**INFORME DE HITO DE CONTROL
N° 006-2021-OCI/0424-SCC**

**“EJECUCIÓN DE LA OBRA RECUPERACIÓN N° 1705
CORAZÓN DE JESÚS, DISTRITO DE LAREDO - PROVINCIA
DE TRUJILLO – LA LIBERTAD”**

**HITO DE CONTROL N° 2 - EJECUCIÓN DEL CONTRATO DE
OBRA Y SUPERVISIÓN A FEBRERO DE 2021**

Plano: Cerco Perimétrico, Lámina: CP-01

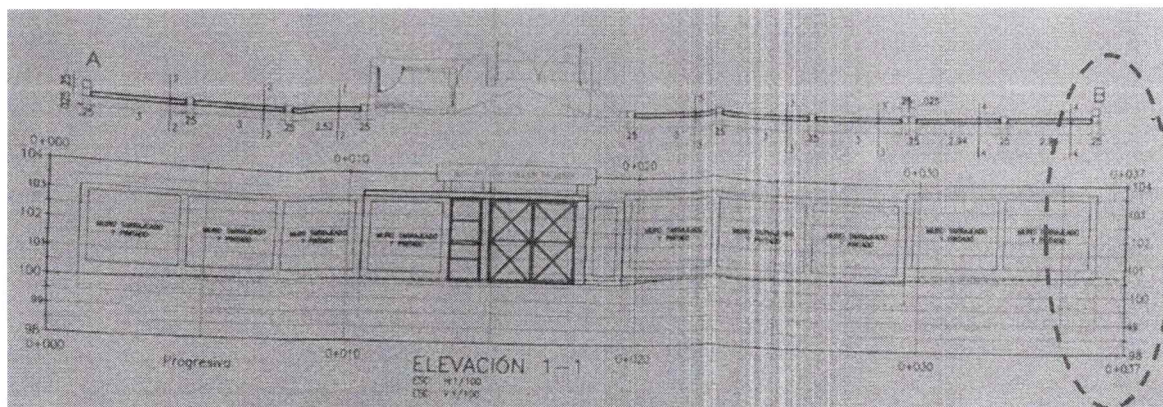
Los planos³ del expediente técnico de obra consignó que el Ejecutor debe efectuar la construcción del Cerco Perimétrico, el cual está conformado estructuralmente por columnas (C.A), muro de albañilería, vigas (VA), entre otros; siendo que las columnas del vértice "B" de dicho cerco llegan al mismo nivel de cota, contando con una viga de sección rectangular de 0.25 m de ancho y 0.20m de alto, los cuales arriostran parte del muro de albañilería de 0.15m de espesor.

Columnas de Cerco Perimétrico construidas por el Ejecutor

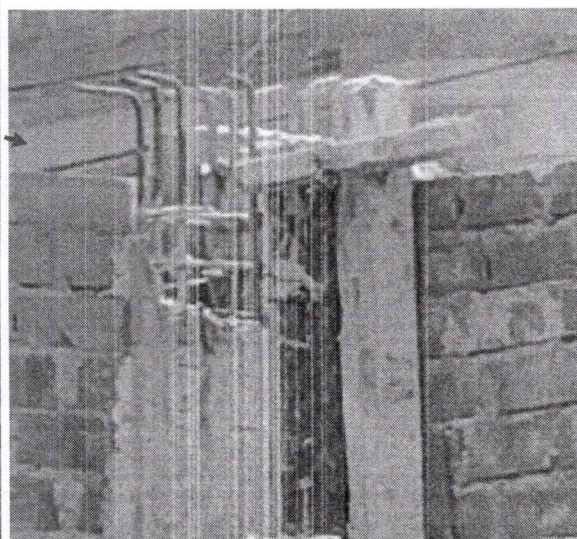
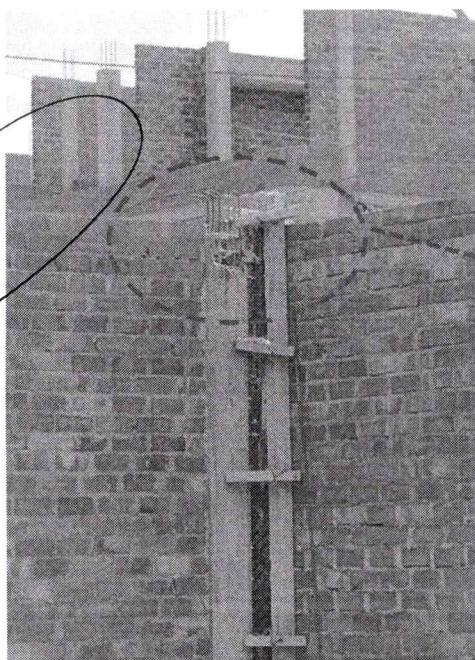
Sin embargo, de la inspección a obra⁴ realizada por la comisión auditora, se advirtió que dichas columnas fueron construidas hasta llegar un nivel de cota diferente entre ellas, tal como se muestra en la siguiente imagen:

En tal sentido; en la referida obra se está realizando trabajos al margen de lo indicado en el expediente técnico de obra, a pesar de que la Municipalidad contrato los servicios de supervisión de obra a fin de controlar los trabajos efectuados por el Ejecutor; situación que afectaría el desempeño estructural de los elementos conformantes de dicho cero perimétrico.

La situación comentada ocasiona el riesgo de afectar la función estructural de los elementos que constituyen dicho cerco perimétrico.
